Kommunen har tatt ein ny gjennomgang av søknaden og gjev med dette ei ny attendemelding på kva som manglar i søknaden for at kommunen kan ta den til handsaming.

Søknadsplikt I tilleggsinformasjonen kjem det fram at lengda på levegg er totalt 20 meter.

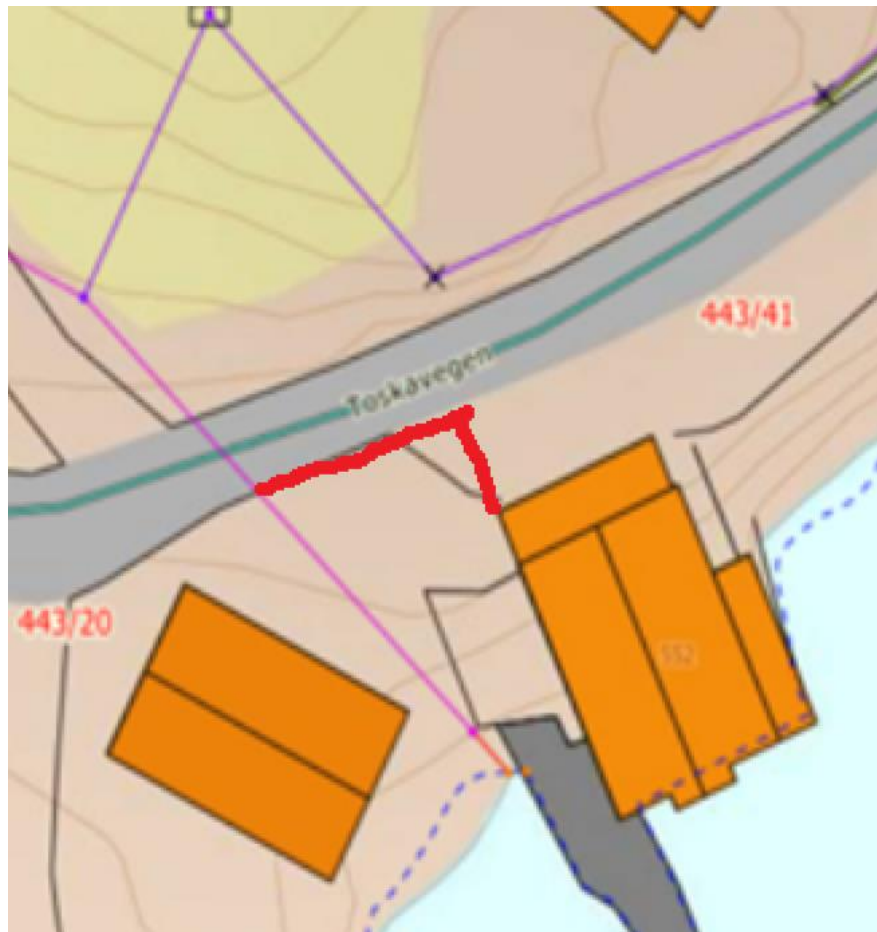
Det er tidlegare avklart at levegg har ei høgde på om lag 1.9 m.

For å forenkle søknadsprosessen har jeg besluttet å utelate levegg/gjerde mot nabo (443/20). Total lengde blir da redusert til ca 15 m.

Høyden kan reduseres til 1,8 m dersom regelverket tilsier dette.

Se skisse nedenfor.

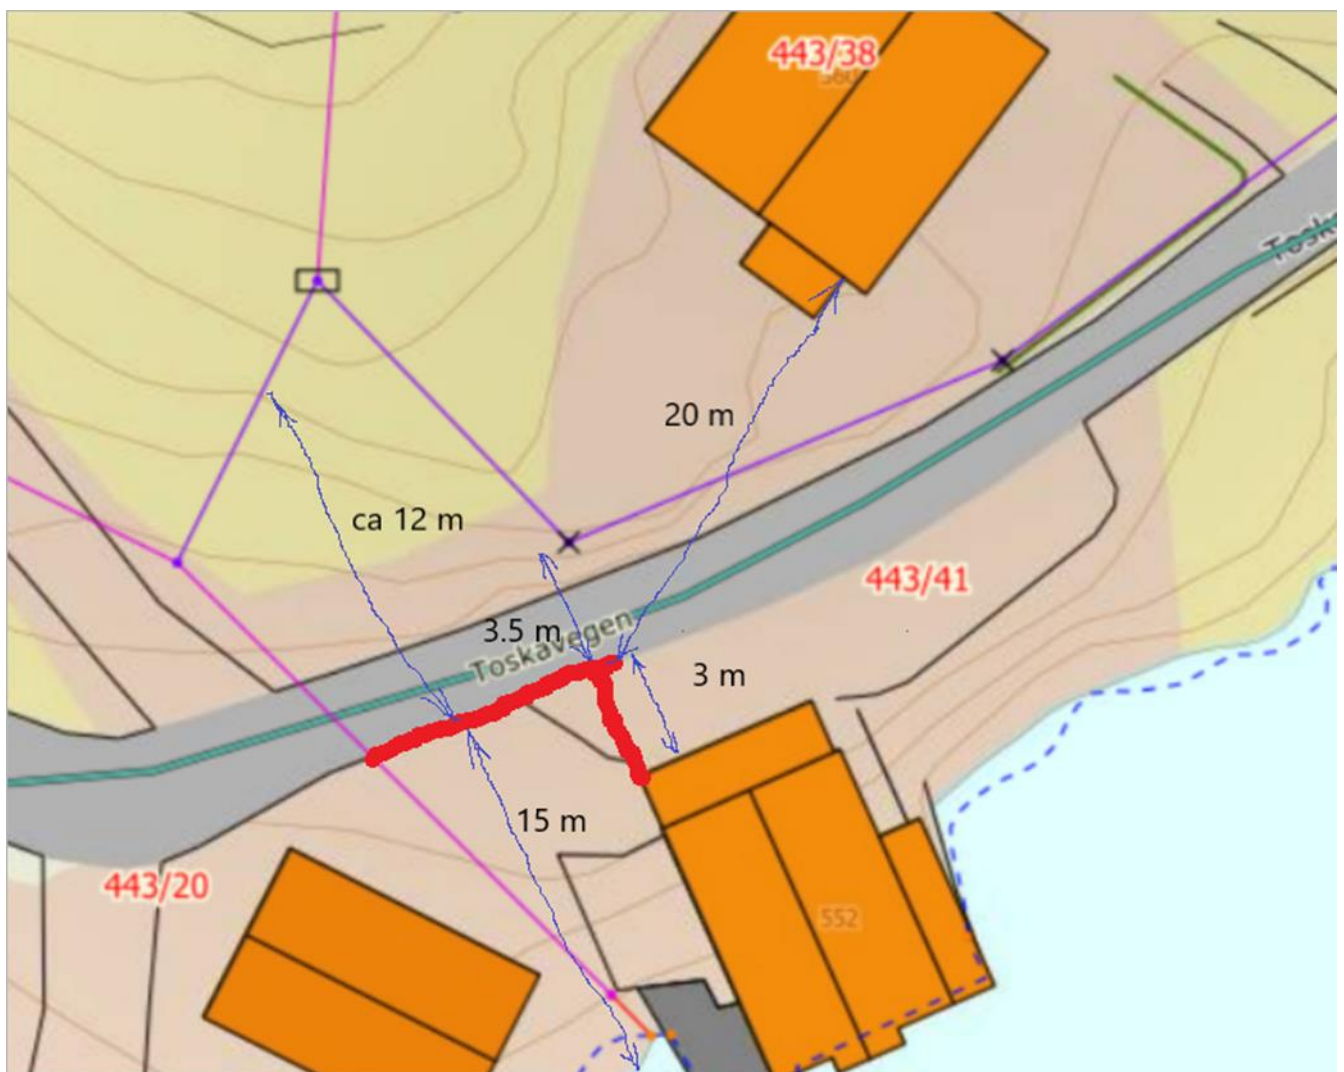
Vi gjere også merksam på at dei generelle avstandskrava i plan- og bygningslova § 29-4 (4 meter avstand) gjere seg gjeldande mot privat veg.

Jeg vil gjerne gjøre oppmerksom på at grunnen hvor vegen er lagt er eid av meg, men at en del naboer har veirett for adkomst til nøst og hytter.

Jeg kan derfor ikke se at kravet på 4m avstand til «privat veg» kan komme til anvendelse i dette tilfellet.

Avstand fra veg (som er på min eiendom) til nabogrense er ca 12m mot nord og ca 15m mot sjø.

Se skisse nedenfor.

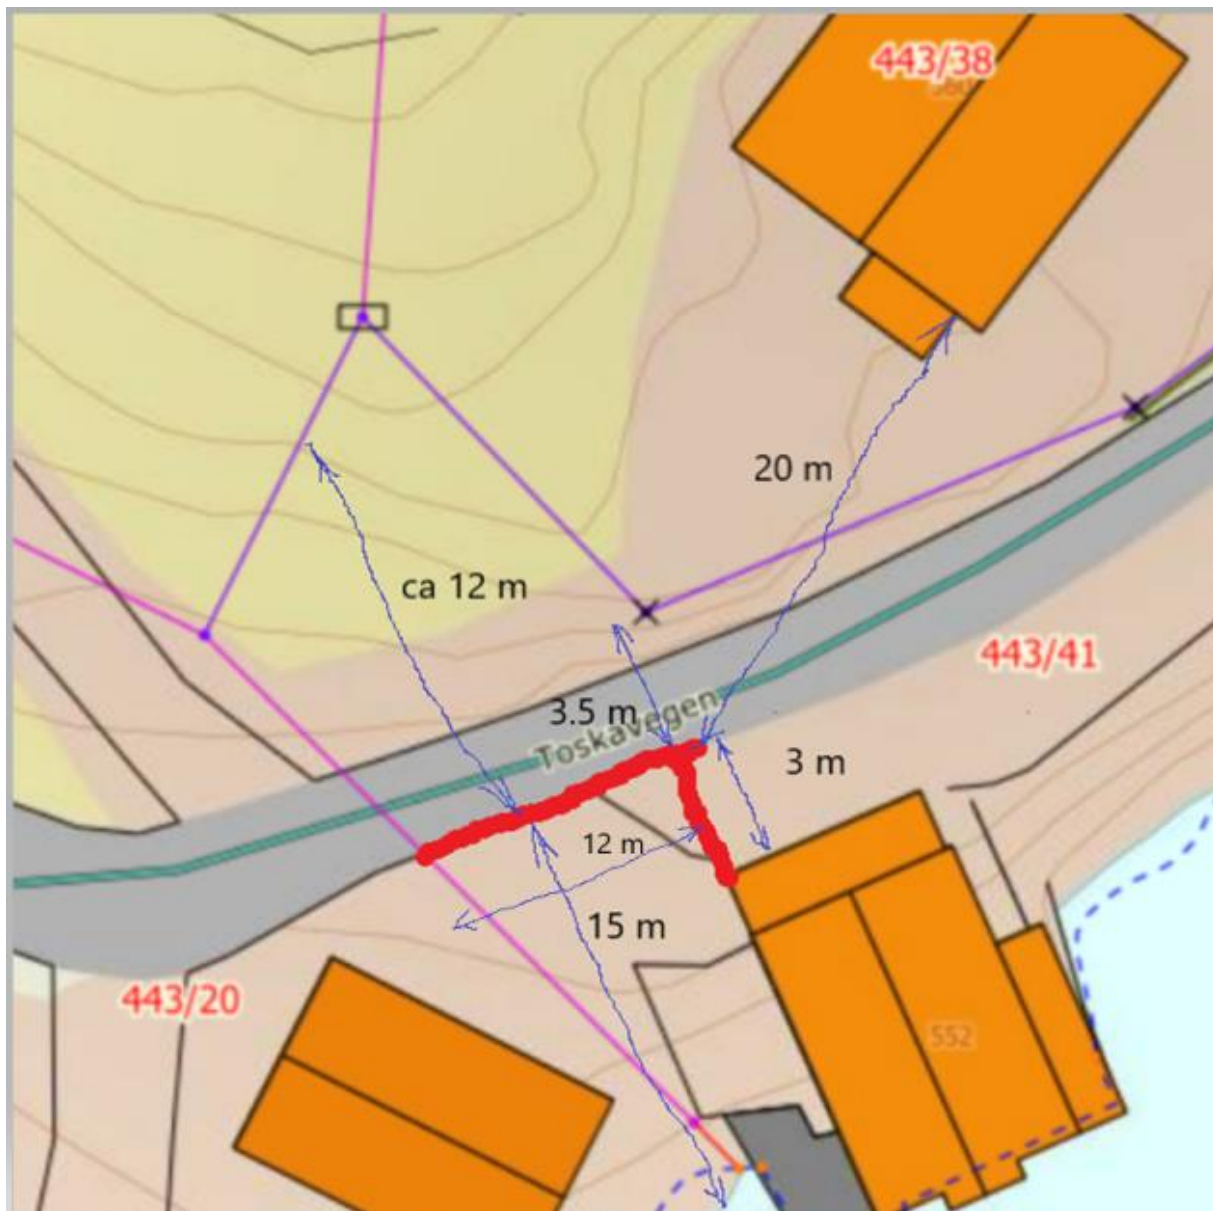
Basert på innsendt situasjonskart er det noko uklårt om tiltaket er plassert i grensa eller over grensa til gbnr 443/20.

Om tiltaket blir plassert over grensa til gbnr 443/20 kan det med fordel ligga føre samtykke frå nabo.

Kommunens vurdering basert på innsendt materiale er at søknaden om dispensasjon og søknad om tiltak må nabovarslas i tråd med gjeldande regelverk.

Leveggen/gjerde mot gbnr 443/20 er nå utelatt, så nabovarsel skulle ikke være nødvendig.
